Progetto per la realizzazione di impianto eolico denominato "Poggio alle Pancole" Comune di Lajatico (PI).  
Codice della procedura 7874 data di avvio 4-1-2022.

**Progetto per la realizzazione di un impianto eolico, denominato "Poggio alle Pancole", costituito da n. 7 aerogeneratori, per una potenza complessiva pari a 42 MW, e delle rispettive opere di connessione alla RTN, da realizzarsi nel Comune di Lajatico (PI). Cod procedura 7874**

**OSSERVAZIONI – ALLEGATO 3**

DOC 3

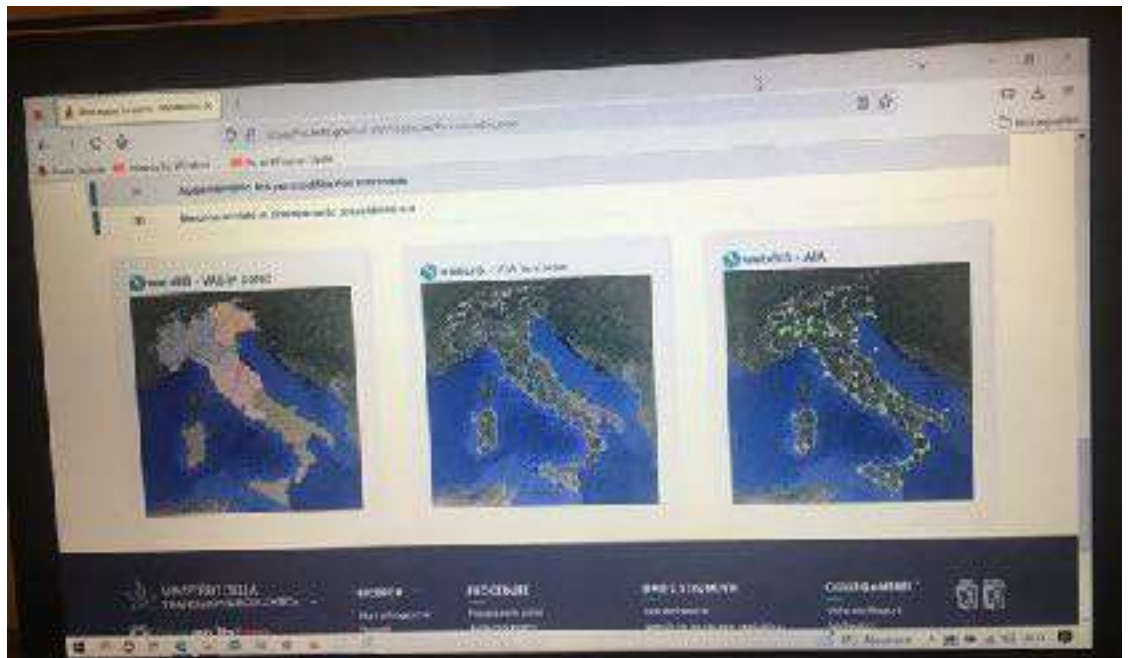
Facendo un altro percorso per accedere ai documenti del progetto e cioè cercando sul motore di ricerca il Ministero della Transizione Ecologica ed entrando nel sito web del MITE – Valutazioni e autorizzazioni ambientali - VAS-VIA-AIA e cliccando su procedure in corso (vedi **DOC. 2**), si aprono elenchi di pratiche di cui 1848 riguardanti la “Valutazione Impatto Ambientale”; in nessuna delle sottovoci compare il progetto in argomento, nemmeno tra quelle che riguardano la legge obiettivo (vedi **DOC. 3**).

DOC 5

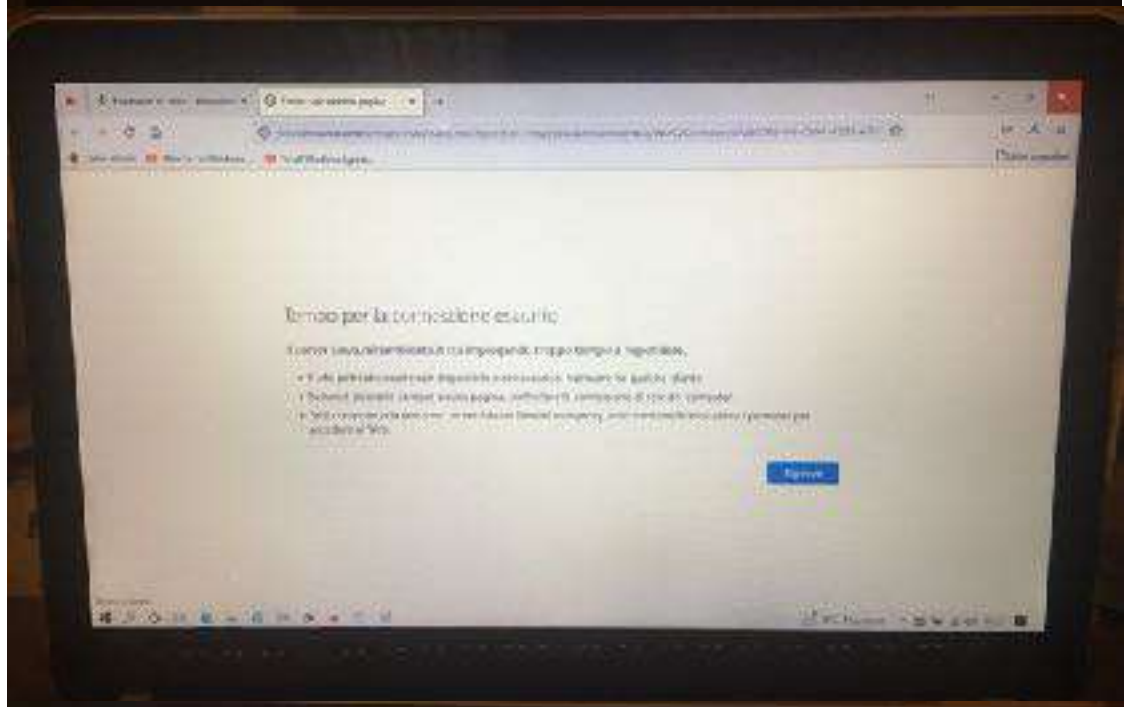
addirittura se proviamo a reperire il progetto aprendo webGIS delle VIA in corso situato nel riquadro centrale in basso (vedi **DOC. 4**), una volta cliccato, dopo molto tempo di attesa e numerosi tentativi di accesso, ci appare la schermata con su scritto “*Errore caricamento pagine - Tempo di connessione scaduto*” (vedi **DOC. 5**).

DOC 6

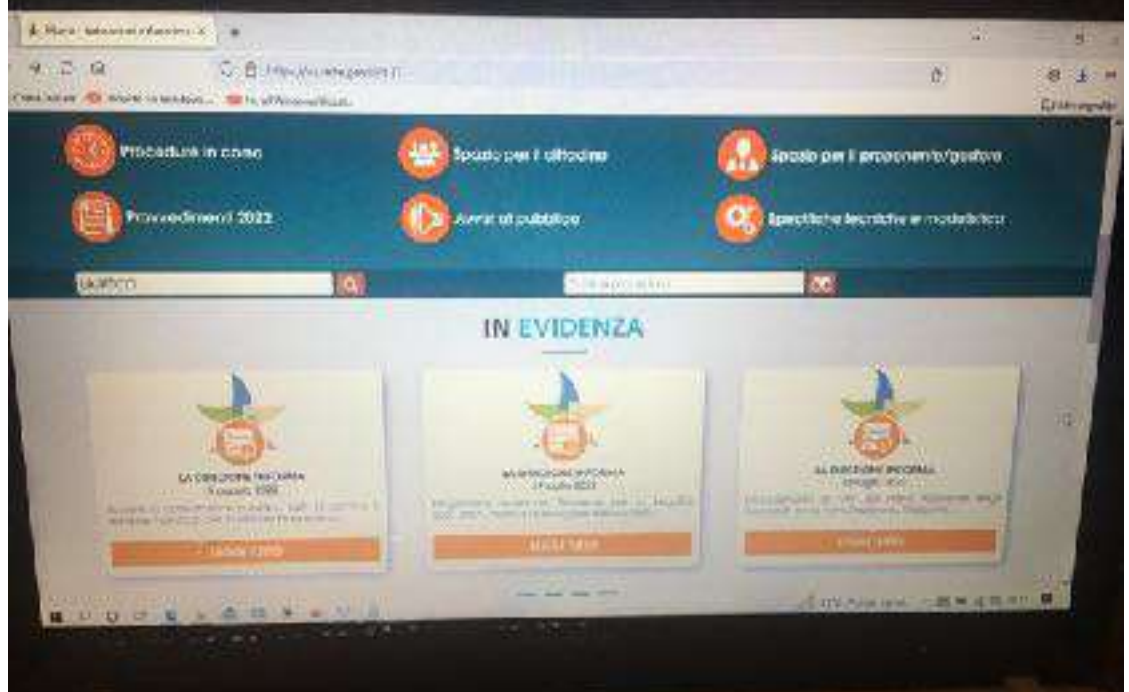
Neanche ritornando sulla home page del MITE valutazioni e autorizzazioni ambientale, nella barra in basso, scrivendo “LAJATICO” si riesce ad entrare in una pagina che contiene un elenco con il progetto in argomento: la schermata che appare dice infatti che “*Si è verificato un errore*” (vedi **DOC. 6 e 7**).

Estratto tavola 20V036\_L\_Visibilita\_Lajatico\_beni\_A1\_DEF.pdf

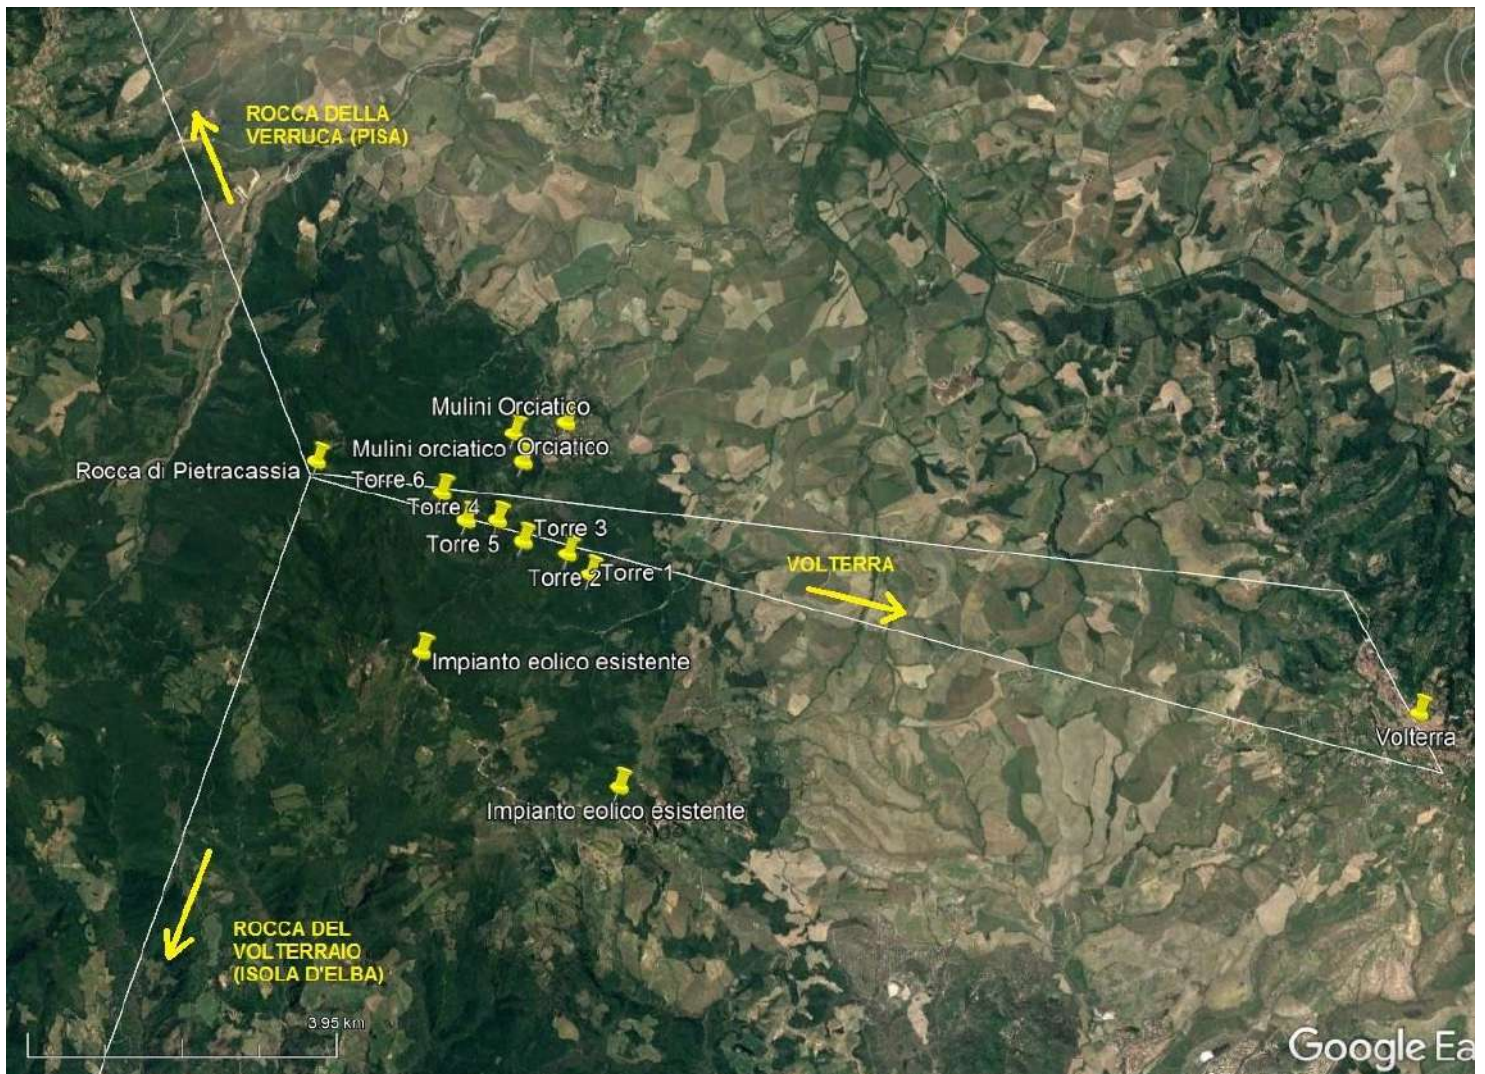
Il progetto del nuovo parco eolico invece è posto proprio lungo la direttrice Rocca di Pietracassia – Volterra, e le prime torri eoliche sono site ad una distanza molto ridotta dalla Rocca (meno di 2 chilometri). La realizzazione del Parco potrebbe perciò distruggere per sempre la più importante direttrice visiva storica che ancora possiamo apprezzare, con grave, insipiente e irreparabile danno al paesaggio, alla storia e alla cultura del territorio.

*Vista dalla Rocca di Pietracassia verso Volterra – il nuovo parco eolico andrebbe ad impattare proprio sulla direttrice, e posto a meno di 2 chilometri, impedirebbe la vista di Volterra dalla Rocca; il parco eolico esistente, visibile sulla destra, è posto tra 4 e 6 chilometri, ed è parzialmente nascosto da un colle più alto.*

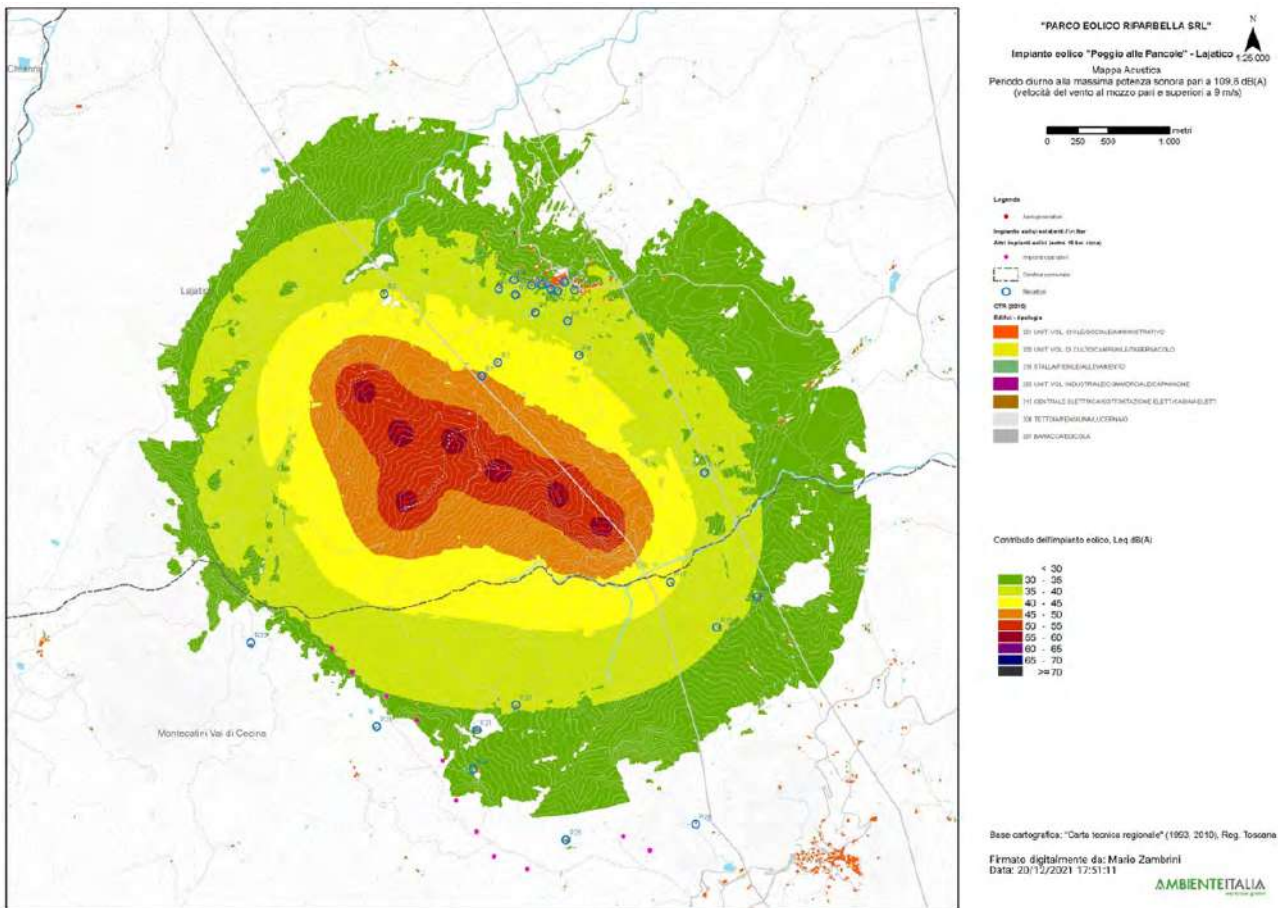
1. A pag 117 della valutazione impatto acustico si stima l'altezza degli edifici pari a 6 m. La stima non è condivisibile in quanto molti edifici hanno almeno un piano in più rispetto al terra e primo. Si tratta di una scelta non cautelativa, quindi, che porta a stimare al ribasso i livelli ai fabbricati.

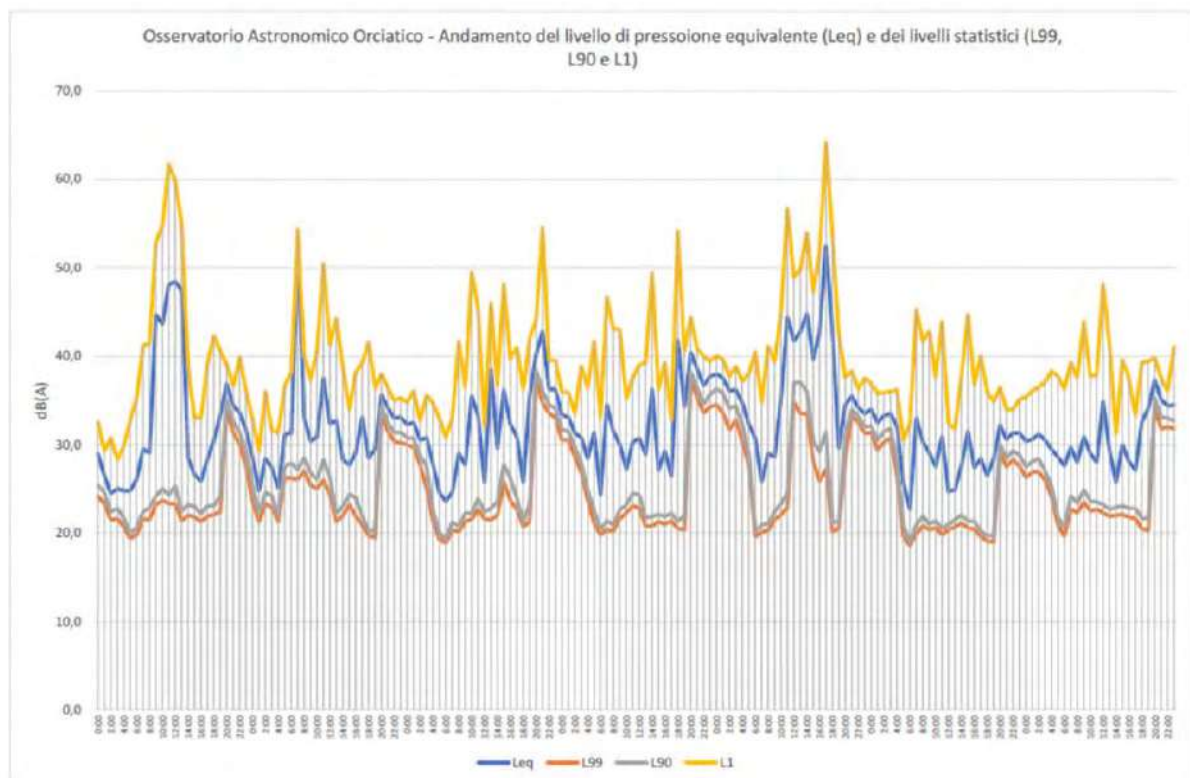
pagina 28 che in corrispondenza di livelli di pressione equivalente Leq intorno ai 45 dB(A), i livelli

di pressione istantanea L1 si aggirano intorno ai 63 e 65 dB(A) o comunque superiori a 50 dB(A) e questo per periodi di 4 e 9 ore, quindi per buona parte della giornata.
